OSSERVAZIONI FORMULATE DALL'AMMINISTRAZIONE PROVINCIALE settore Urbanistica

**OSSERVAZIONI FORMULATE DALL'AMMINISTRAZIONE
PROVINCIALE U.O. Idraulica**

OSSERVAZIONI ARPAT

Estratto Carta della Vulnerabilità del PS del Comune di Ponsacco

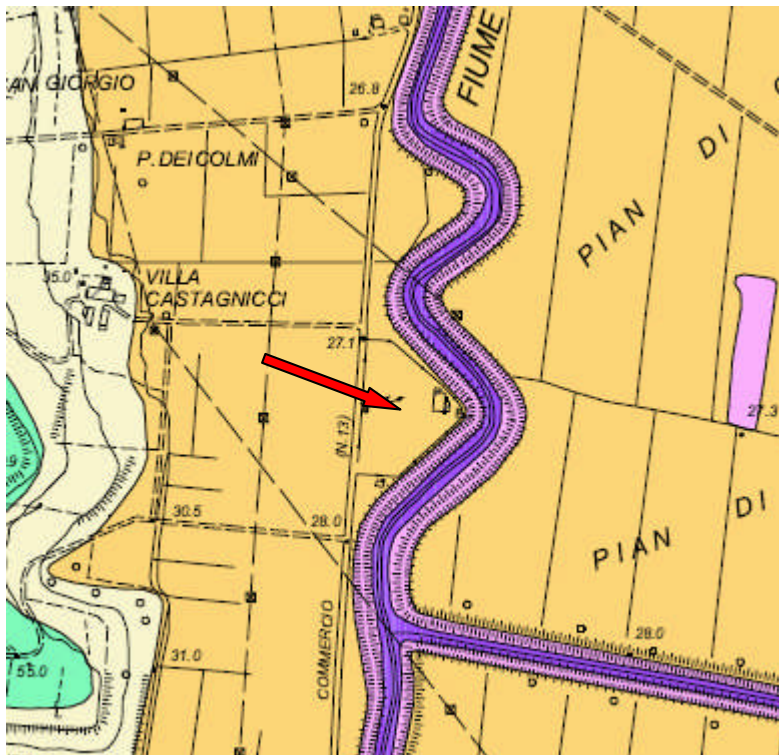
Classe di Vulnerabilità Idrogeologica

Dall'esame della Carta Della Vulnerabilità del PS (redatta ai sensi dell'art.9 del PTC) da cui il R.U comunale e la previsione del comparto PA31 discendono l'area interessata dall'intervento ricade in classe di Vulnerabilità 3b corrispondente a Vulnerabilità Medio Alta.

Le condizioni alla trasformazione del territorio riportate nella relazione geologica non evidenziano limitazioni alla realizzazione dell'intervento in progetto.

L'intervento in progetto non prevede la realizzazione di manufatti significativi e non si configura come una discarica per inerti.
